委員からの指摘事項等を踏まえた論点及び 県民意見を踏まえた論点への説明

2023年3月29日

日本原子力発電株式会社

近隣の産業施設における火災・爆発等の東海第二発電所への影響について

LNGタンク構造図

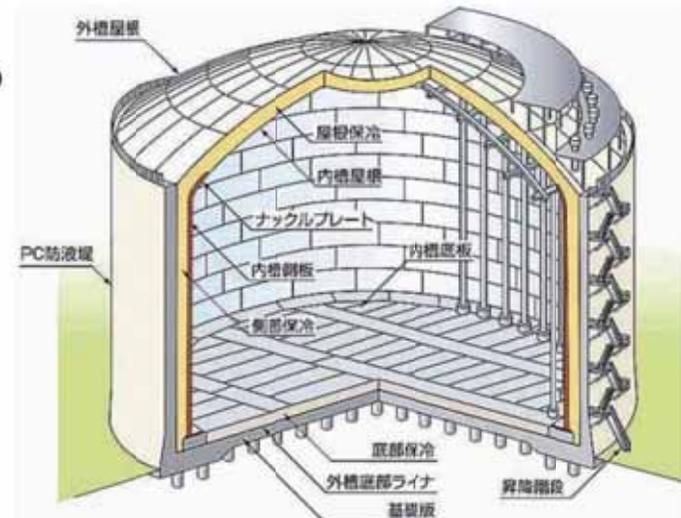
● LNG基地の低温・低圧の貯蔵型のガスタンクの爆発形態について

- ・ 一方、大気圧に近い低圧で貯蔵されている低温貯蔵型のタンクは、内部が保冷層で覆われ外部から熱が入り難く、通常時はBOG圧縮機*3等でタンク内圧を一定に制御していることと、耐圧設計そのものが低いことから、異常時でも加圧貯蔵タンクと比較してタンク内圧が上昇し難く、大規模な爆発火災事象は発生し難いとされている。*4

- ・ これらより、LNG基地のLNGタンク及びLPGタンクは低温貯蔵型ガスタンクの事故時に想定される爆発形態を想定し、タンクの限界圧力まで圧力が上昇してタンクが破壊する条件*5でガス爆発の飛来物影響評価を行っている。
